Klintehamn granskningsrapport

Beställare: Urberggruppen Klinte

Upprättad av: Madeleine Ekenberg /madeleine.ekenberg@geoveta.se

Datum: 2021-04-21

Kartan visar fastighetsgräns i rött och gräns för täktverksamhet i lila. Källa: urklipp från figur 2 i den hydrogeologiska rapporten från Charlie A Geokonsult (2018).

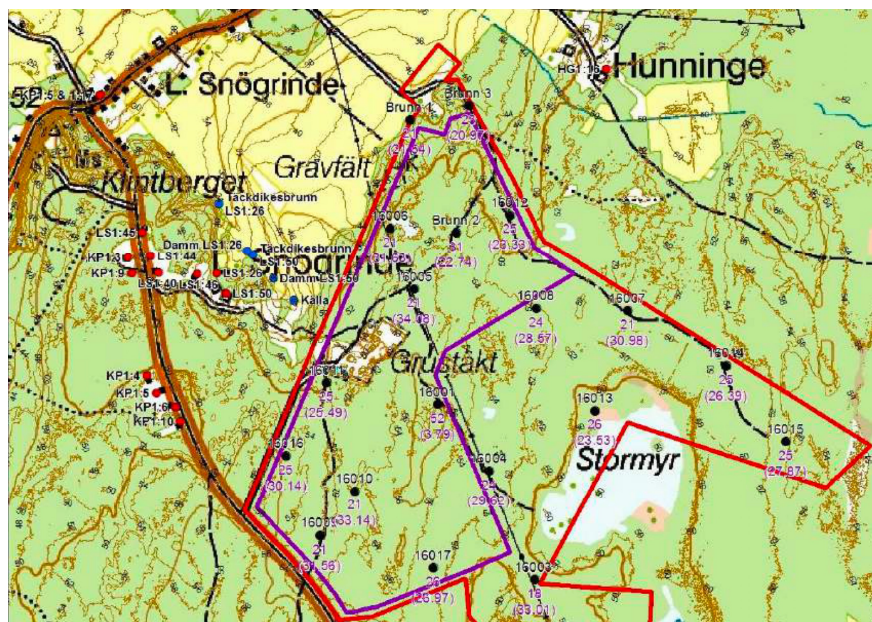
Det är svårt att få ut fullständig information från figur 11 då avgränsningen för den planerade täktverksamheten saknas. Utifrån figuren kan man tolka att de anomalier i VLF-mätningarna för profil 2 och 3 finns inom eller mycket nära det planerade täktområdet. I texten väljer man dock att endast nämna profil 3 i samband med vad som uppmätts utanför fastigheten. Man påtalar även att VLF-mätningar sträcker sig ner 25-50 meter ner i berggrunden. 25-50 meter är ett relativt stort spann, alltså kan anomalier påfinnas på mycket olika djup vilket gör att det blir svårt att dra för stora slutsatser kring vad dessa anomalier innebär.
